改善箇所説明図①

基準不適合発生箇所

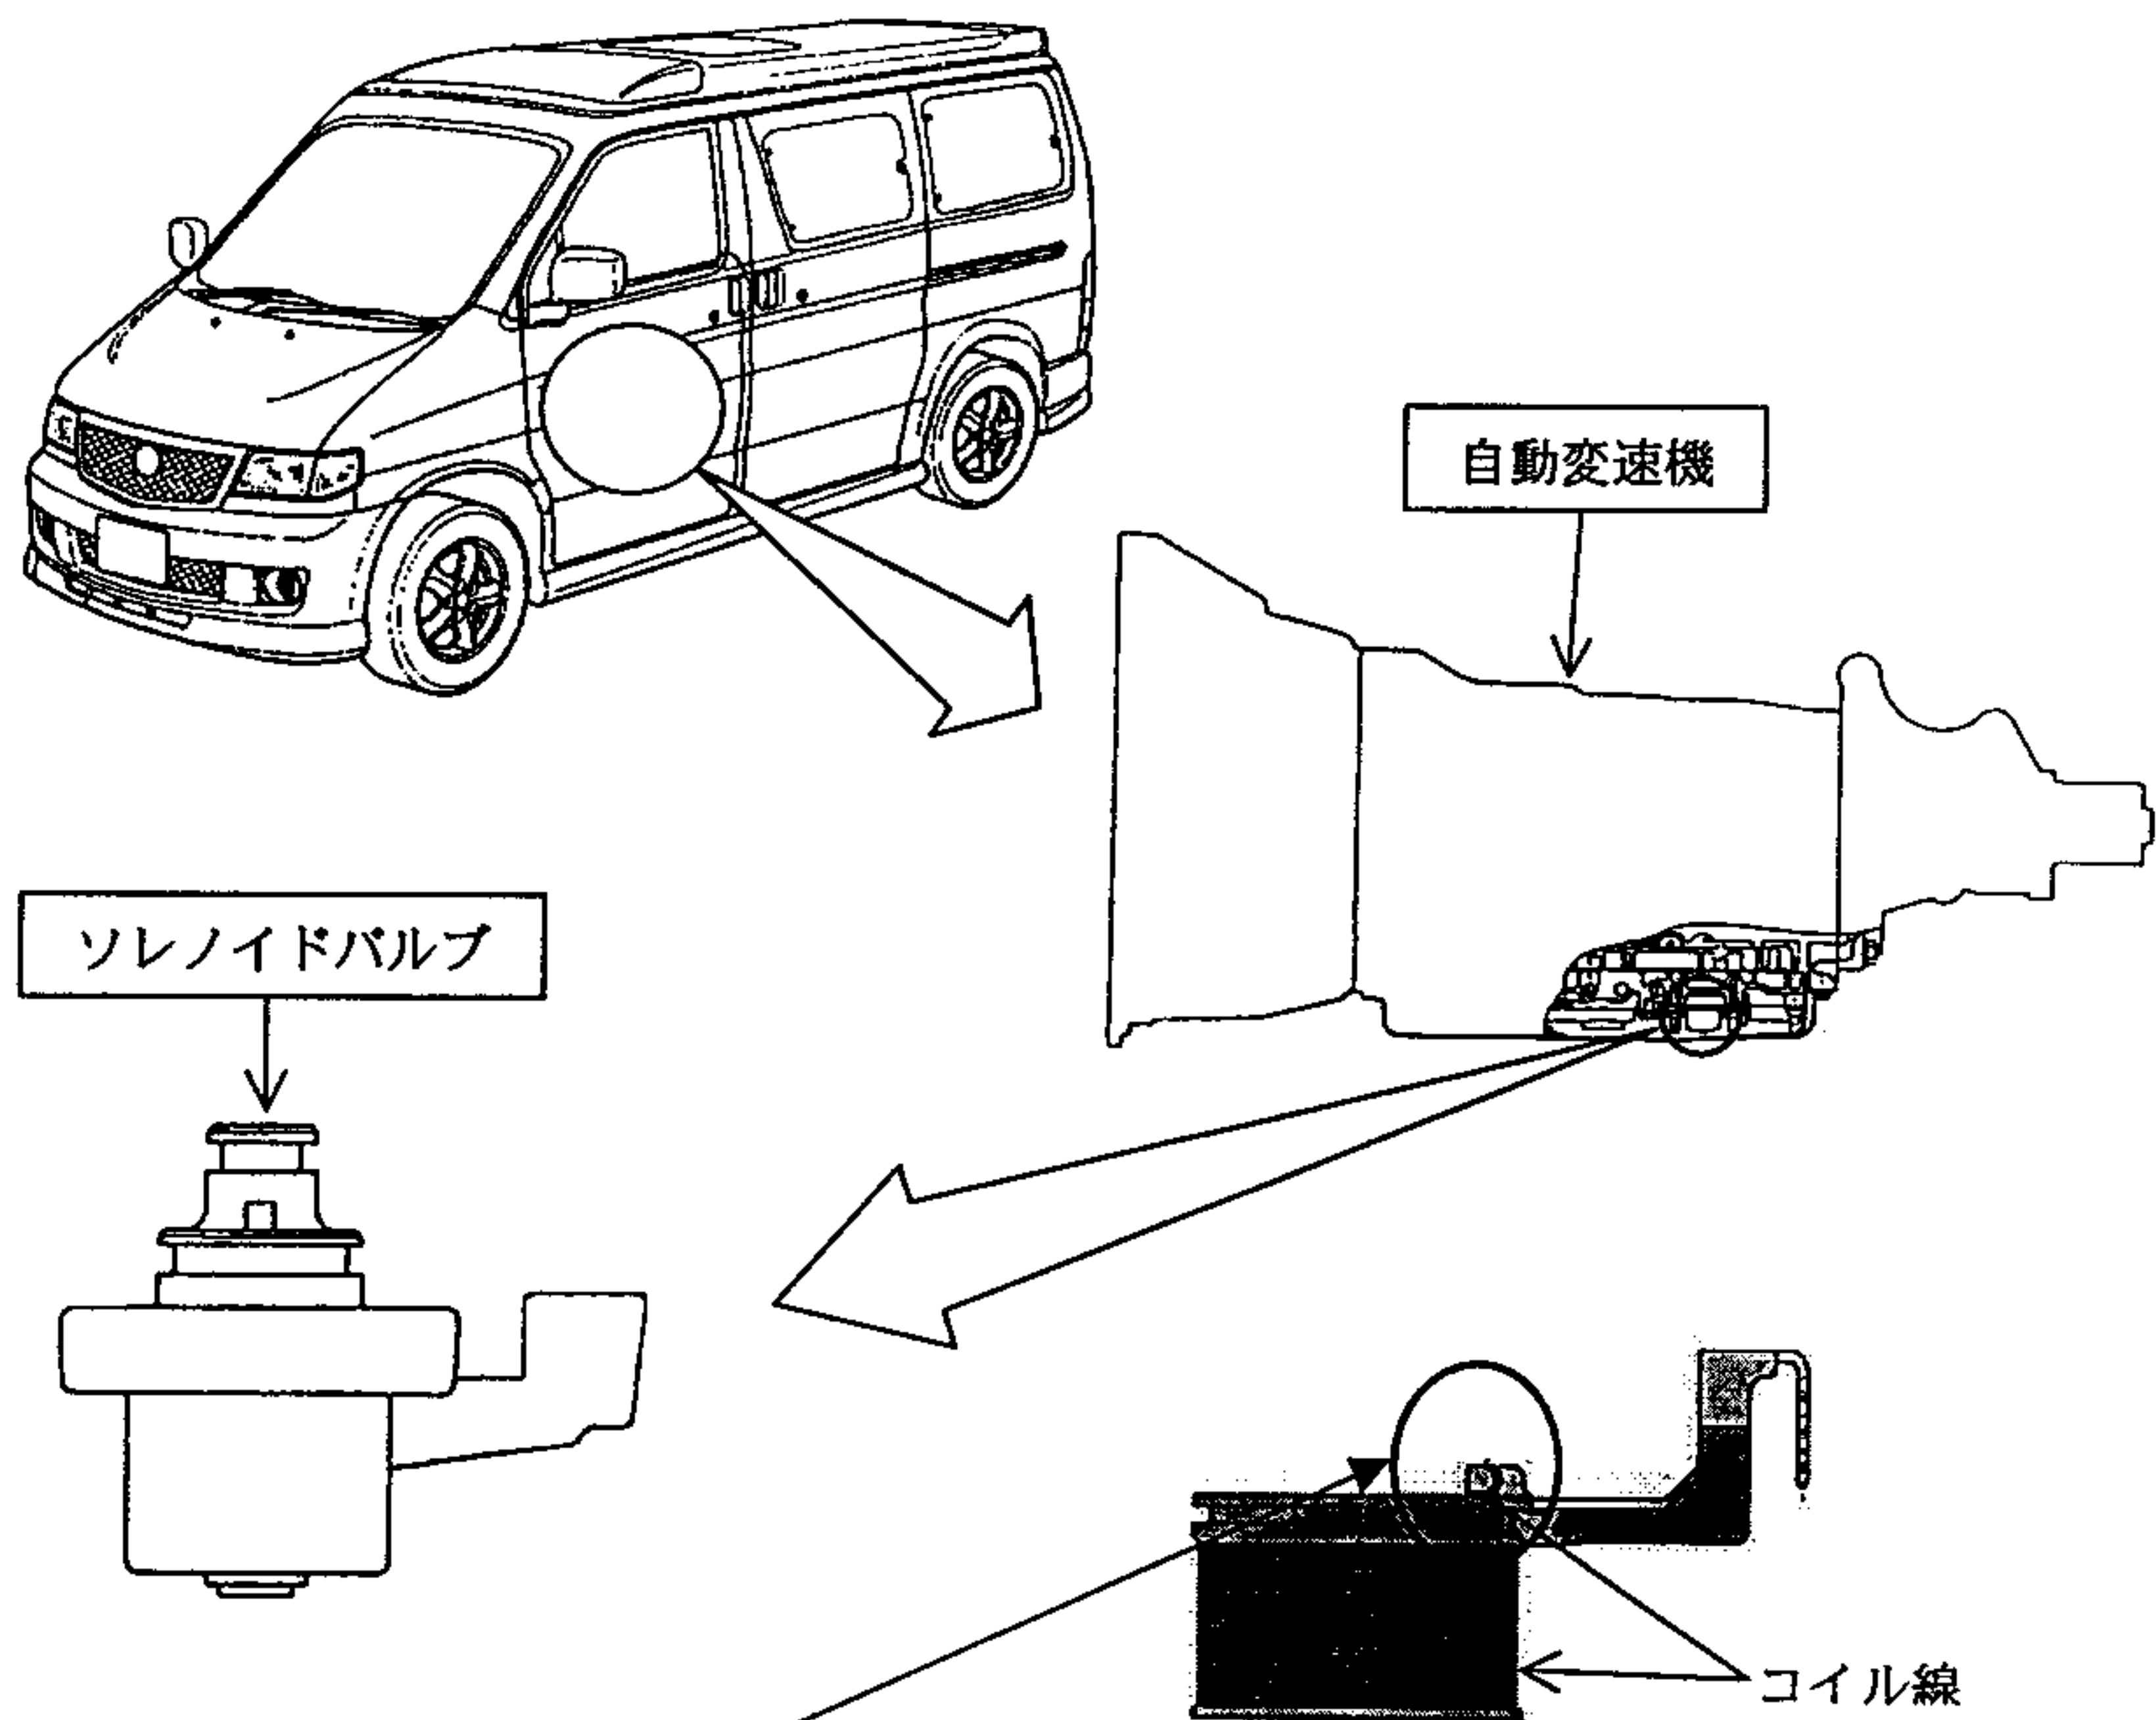
自動変速機に内蔵された油圧を制御するソレノイドバルブのコイル線のかしめが不適切なため、自動変速機の温度変化による熱膨張収縮の繰り返し応力により、コイル線が断線するものがある。そのため、正常な油圧制御ができなくなり、クラッチの滑りや変速不良が発生し、最悪の場合、走行不能あるいはNレンジで車両が前進するおそれがある。

全車両、自動変速機のシリアル番号を点検し、対象となるものは、ソレノイドバルブの導通状態を検査し、異常のあるものは、自動変速機一式を新品と交換する。また、異常のないものは、当該ソレノイドバルブを良品と交換する。

識別：自動変速機のオイル・パン左側面に黄色ペイントを塗布する。
